XOA2531ACN

OX-187限速器

CA号: CA-D2207158

右侧板

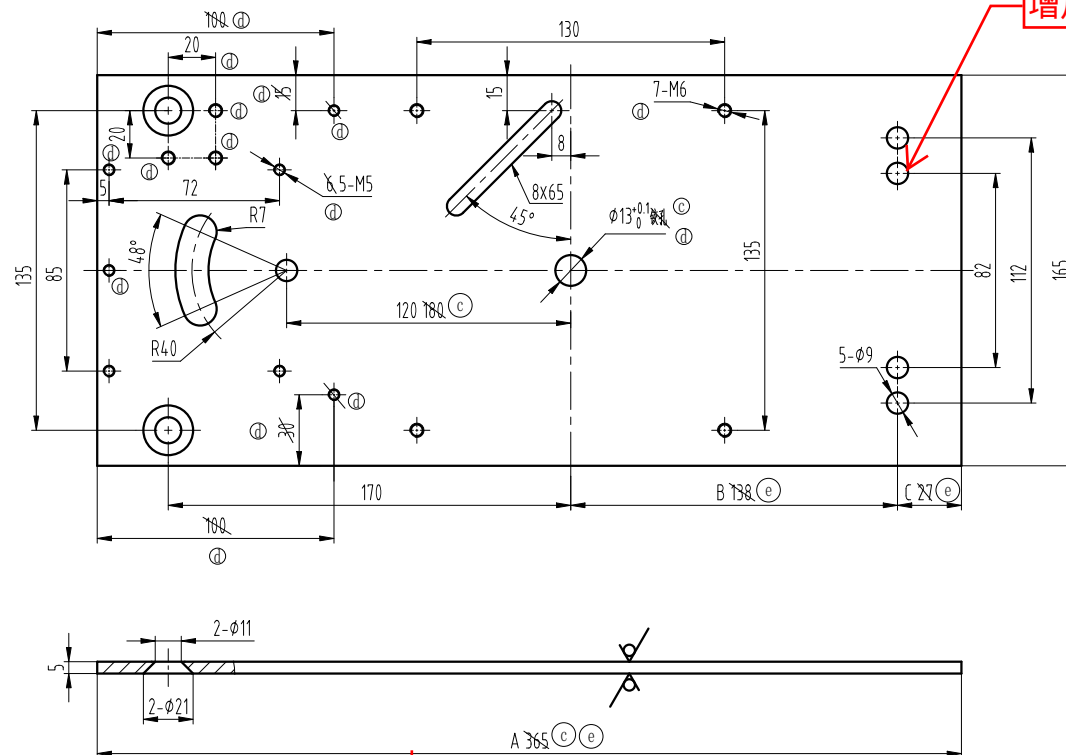
⑤	5	尺寸365更改为A、138更改为B、27更改为C, 删除件号0X-187.1-2G01, 增加尺寸表。	刘晶	24.03.21	CC		关键特性						钢板 5.0/Q235B			右侧板
④	14	增加1个M5螺纹孔, 3个M6螺纹孔, 尺寸20, 删除尺寸100.30, 15.2个M5螺纹孔, 取消铰孔	穆俊江	23.12.26	设计	周正			标准化							
③	3	增加尺寸365, 增加公差 $^{+0.1}_0$ 铰孔, 尺寸180更改为120	刘晶	23.07.07									阶段标记	重量	比例	
②	2	图面标准化, 增加件号, 增加第二页	穆俊江	23.04.20	审核	穆俊江	24.03.21								1:2	0X-187.1-2
标记	处数	更改内容	签名	年月日	工艺	竺礼辉	24.03.21	批准	俞礼园	24.03.21	②第 1 张	共 2 张
